Limmen-Zandzoom

Nota Zienswijzen en ambtshalve wijzigingen Ontwerpuitswerkingsplannen ‘Limmer Linten Fase 2’

Gemeente Castricum

Datum: 16 januari 2018
Betreft: **Beantwoording zienswijze Limmer Linten**
Kenmerk: NOT20180111
Bestemd voor: Ontwikkelingsbedrijf De Limmer Strandwal
Ter attentie van: de heer L.M.T. Al
Opgesteld door: M. Boerma, BSc

1.2. Bermen wegen

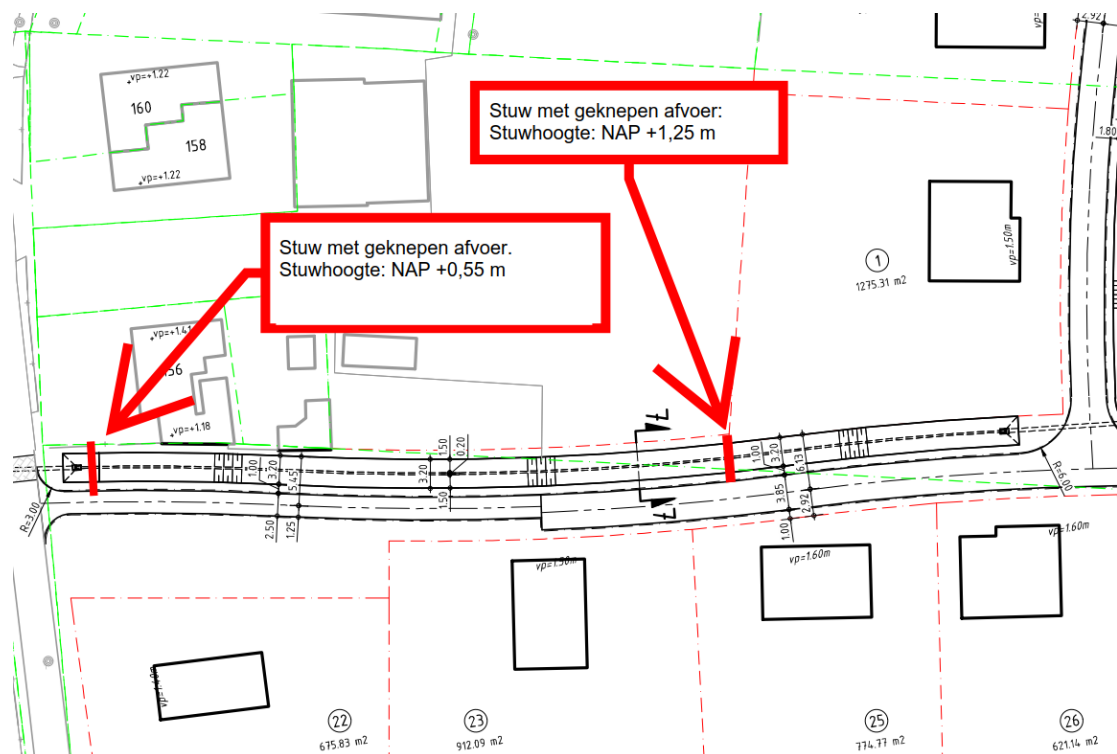
De randen van de Kapelweg vormen regelmatig diepe geulen vol water als het hard regent. De natte randen langs de weg en bermen worden kapot gereden. Wij vinden dat het Wareco rapport onvoldoende rapporteert over deze gevolgen voor de weg en daarmee de verkeersveiligheid. Wij vinden het Wareco rapport op onvoldoende valide gegevens gebaseerd.

De effecten van regenwater langs de randen van bestaande wegen en het kapot rijden van bermen valt buiten dit onderzoek. Tevens wordt dit niet veroorzaakt door het (grond)water maar door de auto's die door de berm rijden of in de berm parkeren en de bodem stuk rijden. Hierdoor ontstaan verlagingen in het maaiveld met een dichtgereden bodem. Hierop blijft regenwater staan.

3.2. Afstromen percelen Westerweg fase 2A

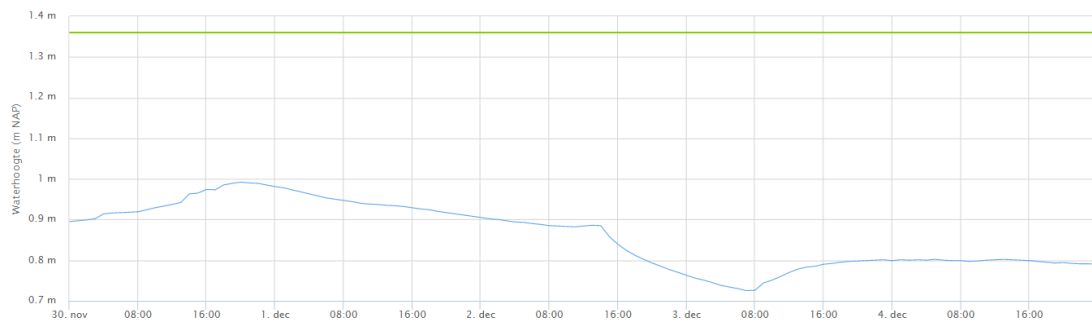
In de noord-zuid richting grenzen de tuinen van de beoogde woningen aan één van onze percelen over een lengte van ruim 180 m. Echter, door het ophogen van deze tuinen zal er een verval ontstaan van meer dan 0.5 m. Zonder maatregelen zoals ophogingen of greppels zal er water vanuit deze tuinen richting ons perceel stromen. Er is in dit plan geen rekening gehouden met deze situatie.

De tuinen van de nieuwe percelen worden op ongeveer gelijkwaardig maaiveldniveau aangesloten op het bestaande achterliggende perceel. Hierdoor worden verschillen in het maaiveld niveau beperkt. Het is de nieuwe perceeleigenaar niet toegestaan zijn water vrij af te laten stromen op lager gelegen achterperceel. Dit kan in het kavelpaspoort worden benadrukt.

3.5. Validiteit grondwaterstandmetingen

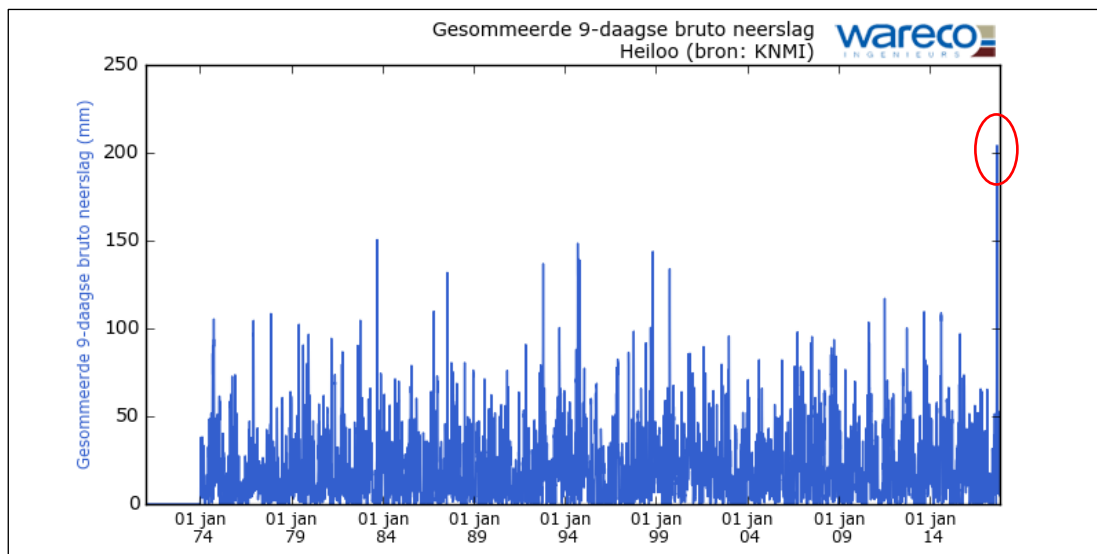
De plannen zijn gemaakt met diepe grondwaterstanden als uitgangspunt. Wij wonen en werken al decennialang op dit land en onze ervaring leert dat het grondwater vaak hoger staat dan in de metingen is vastgesteld. De metingen zijn uitgevoerd in een relatief droge periode die niet representatief is en daardoor geen goed beeld geeft van de werkelijke situatie.

In een eerder overleg is aangegeven dat de bewoners met enige regelmaat zelf de grondwaterstand meten door middel van een boorgat en dat deze metingen afwijken van de metingen van Wareco. De waterstand in het boorgat is naar alle waarschijnlijkheid als gevolg van de toestroom van regenwater hoger dan de feitelijke grondwaterstand. Bij een niet correct afgewerkt boorgat kan regenwater van bovenaf instromen en werkt dan in feite als een verticale infiltratiebuis. Op deze manier wordt voornamelijk hangwater bemeten. De peilbuizen van Wareco zijn volgens richtlijnen afgewerkt. Dit betekent dat er geen toestroom van regenwater van bovenaf mogelijk is.

Bij het eerder opgestelde rapport waren nog geen meetreeksen beschikbaar van eind september, oktober en november. Deze zijn nu wel tot onze beschikking. Hieronder zijn de resultaten van de meetperiode beschreven.

4.8. Grondwater in greppels niet meegenomen in hydraulische toetsing

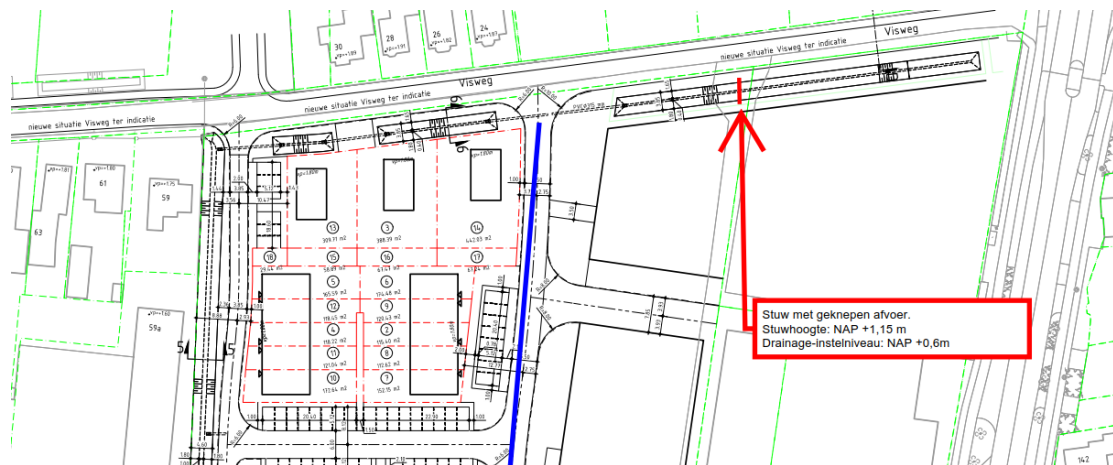
De greppels zijn in de natte periode watervoerend wat zorgt voor een verminderde bergingscapaciteit. Als voorbeeld: in fase 2A heeft de greppel voorzien aan de voorkant van kavels 1, 31 en 32 een bodem op 0,2 m NAP. Aangezien het uitgangspunt in Zandzoom is dat water het gebied alleen uitstroomt tijdens extreme neerslag, zal tijdens een normale natte periode deze greppel continu water bevatten doordat grondwater de greppel in stroomt (zie metingen GW natte periode Peilbuis PB1.02 Dronenlaantje). In de hydraulische toetsing is echter als uitgangspunt genomen dat de greppels volledig als berging beschikbaar zijn (droog staan).

Op basis van neerslagstatistieken blijkt dat de extreme neerslagsituatie voorkomt gedurende de zomers, waarbij de grondwaterstanden over het algemeen lager staan. De hydraulische toetsing is op basis van deze situatie doorberekend. Hiernaast mogen de greppels altijd hemelwater afvoeren indien dit niet hoger is dan de afvoernorm van 6 m³/min/100ha. Uit de hydraulische toetsing blijkt dat dit voor alle fases niet het geval is.
